**Revisión y seguimiento al diagnóstico, diseño y reposición de redes de acueducto en asbesto cemento del circuito Altavista Sur y un proyecto menor de alcantarillado de la zona noroccidental de Medellín.**

Informe de práctica para optar al título de Ingeniero Sanitario

Universidad de Antioquia  
Facultad de Ingeniería, Escuela Ambiental.

**Ilustración 13.** Esquema comparativo trazado tramo T96 sector 3.  
(Consortio de redes 2020, 2021)

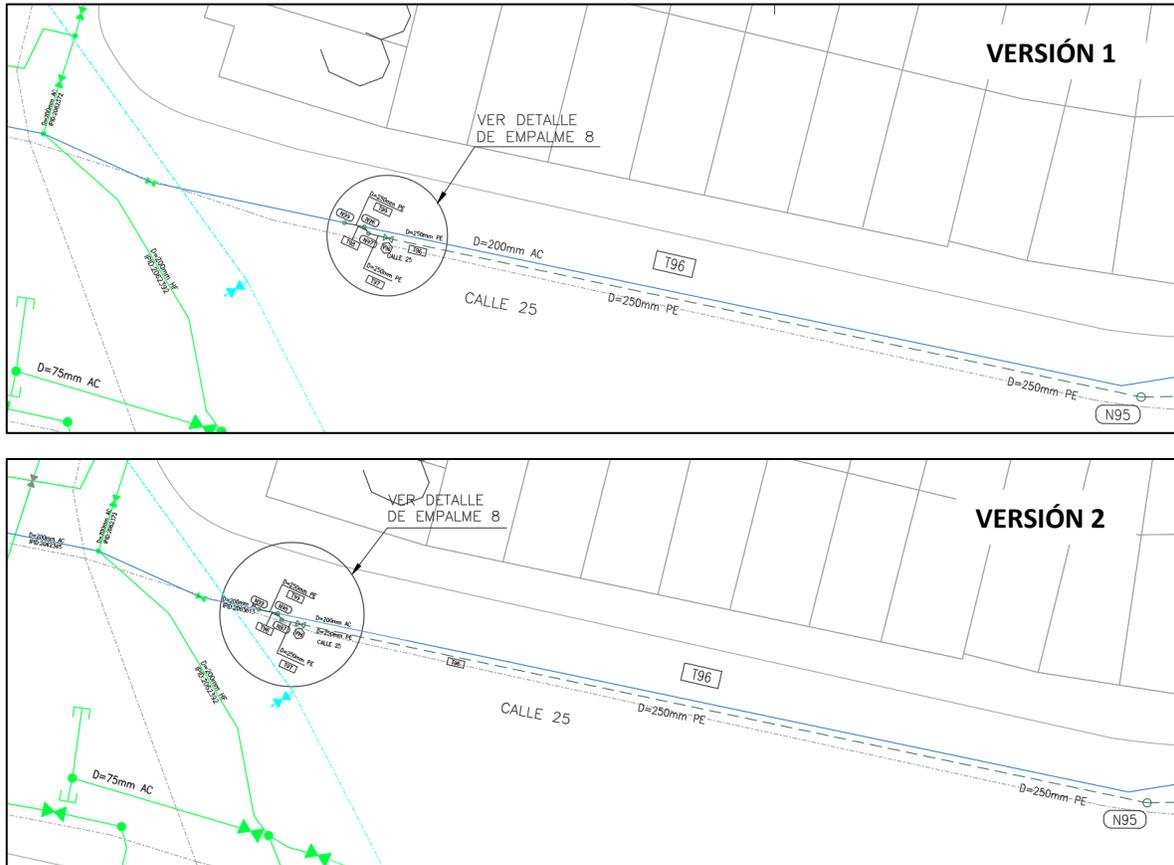
Adicionalmente en una de las observaciones realizadas a la primera versión del diseño del sector 3 interventoría solicitó extender el tramo T96 corriendo el empalme provisional un tanto al límite de la calle 81 para dejar la válvula de corte cercana a este punto, adicionando 13,33 m a longitud total inicialmente de 118940m.

- Ajustar los empalmes en los cruces con la avenida 80, debido a la incertidumbre que se tiene con el alcance del proyecto Metro de la 80. En esta observación se solicitó alargar el tramo

T96 para realizar el empalme provisional más próximo y abarcar más longitud en polietileno y evitar el asbesto cemento, agregando 13,33m más en la tubería de polietileno (Comparación ilustración 13).

**Ilustración 22.** Plano en planta versión 2 del trazado diseñado para el GPZN-1119(UT Redes S & E y Mejía Acevedo, 2021).

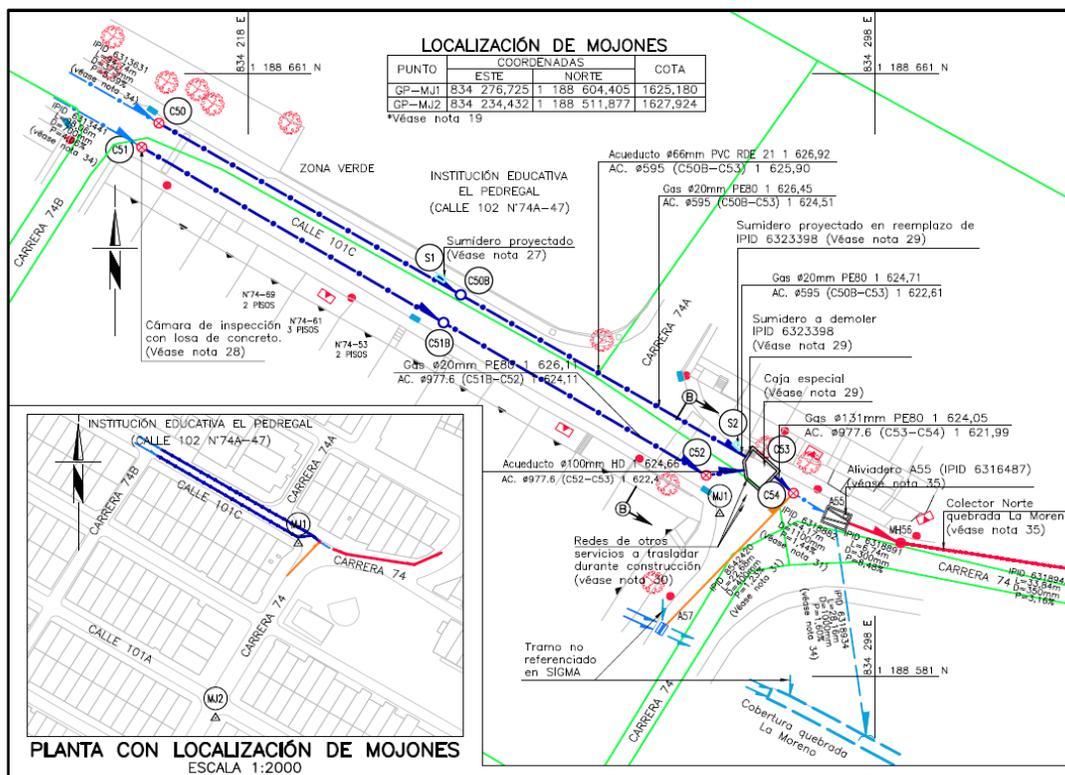
- Se solicita presentar la evidencia fotográfica con la fecha correspondiente.
- En la revisión de los planos la interventoría solicitó agregar el perfil del tramo C 54-A 55 para tener referencia del empalme de la nueva red con la existente, además se solicitó agregar una nota constructiva indicando que debido al mal estado de la red se deberá cambiar la total del pavimento en la vía del requerimiento. Estas solicitudes fueron aceptadas por el contratista en la segunda versión de diseño.
